改善箇所説明図

ショベル・ローダ（キャノピ仕様）のコンソールカバーにおいて、防水性に対する設計検討が不十分なため、雨水や洗車水がコンソール内に浸入することがある。

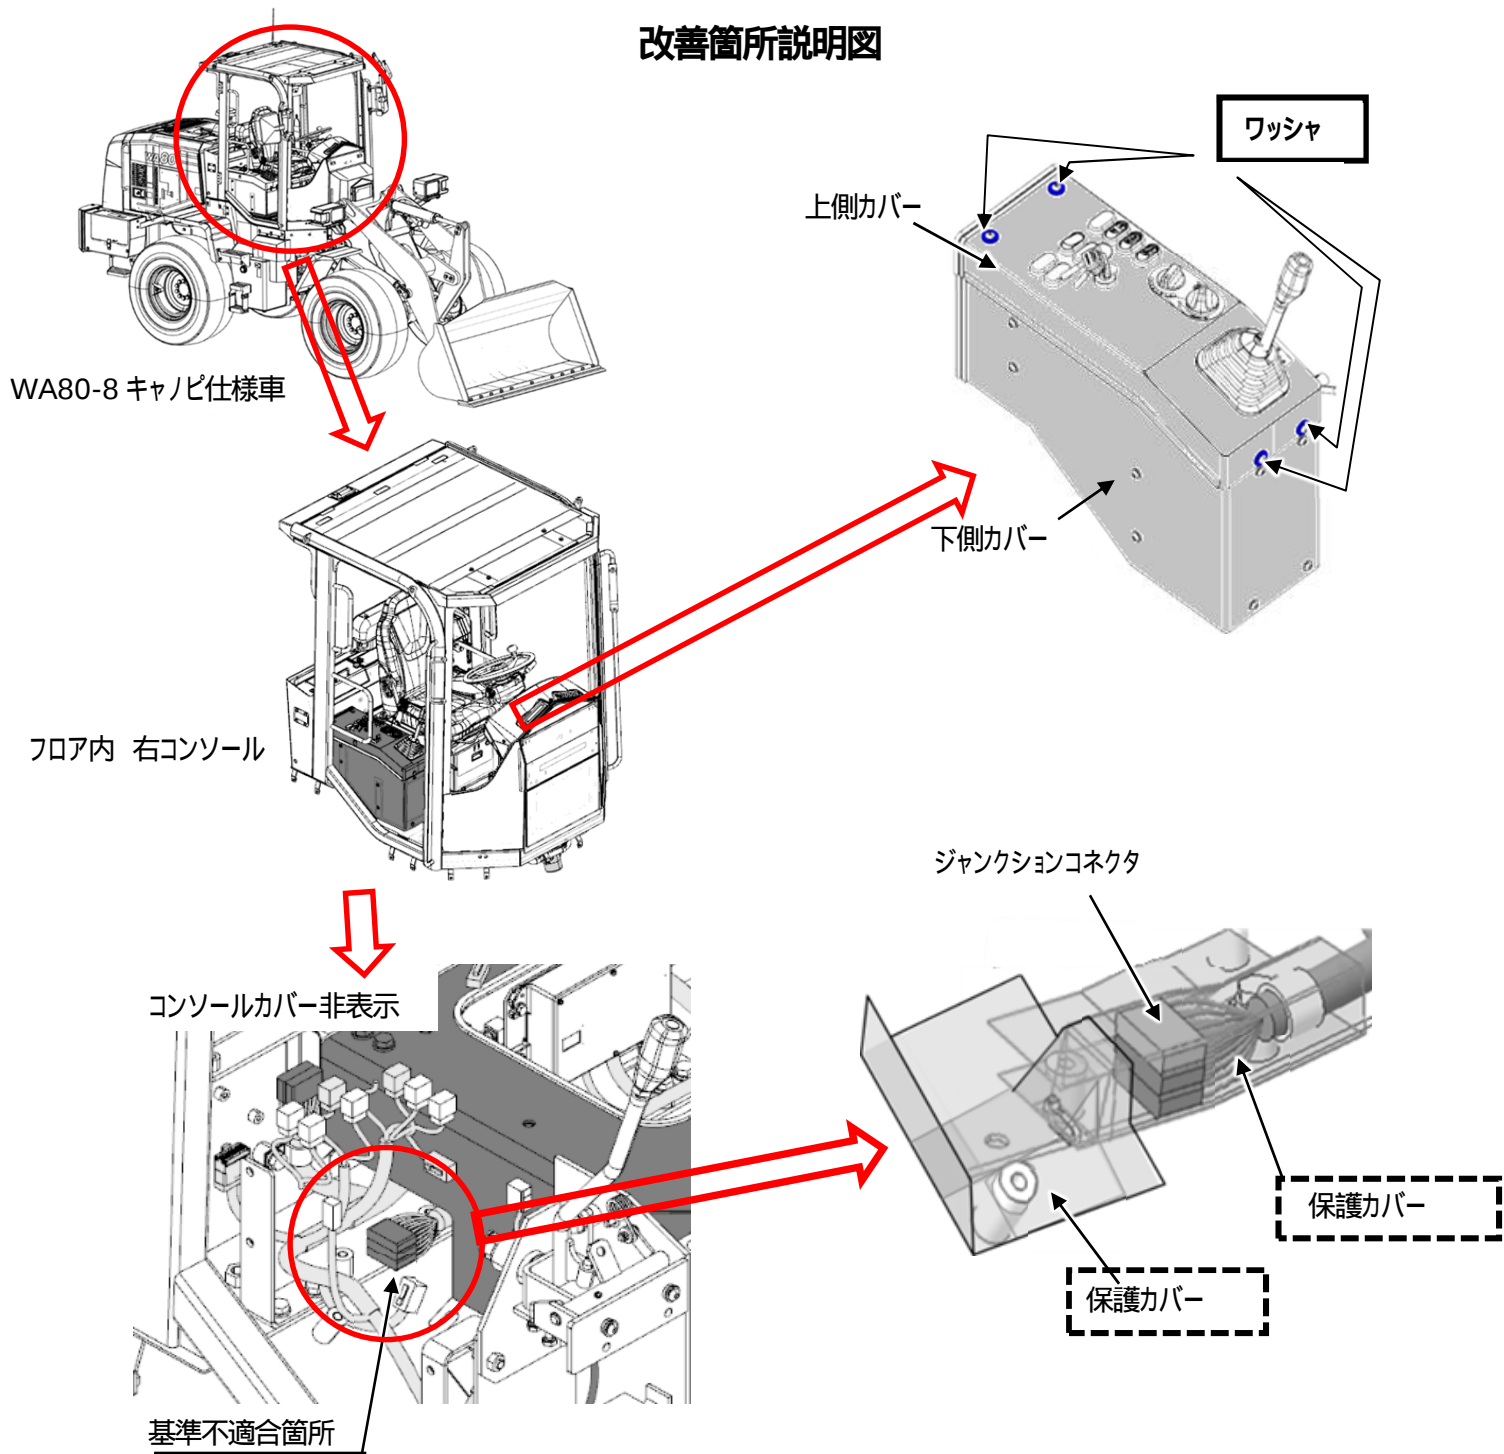
注： は、水の浸入防止のための交換部品を示す。

注： は、コネクタ保護のための追加部品を示す。

そのため、そのまま使用を続けると、コンソール内のジャンクションコネクタ内部に水が浸入して内部短絡や端子が腐食して、最悪の場合、走行不能となるおそれがある。

改善措置の内容： 全車両、ジャンクションコネクタに保護カバー追加し、ワッシャを対策品に交換する。

識別： 座席背面ヒューズボックスカバー裏面に赤のペイントを塗布する。
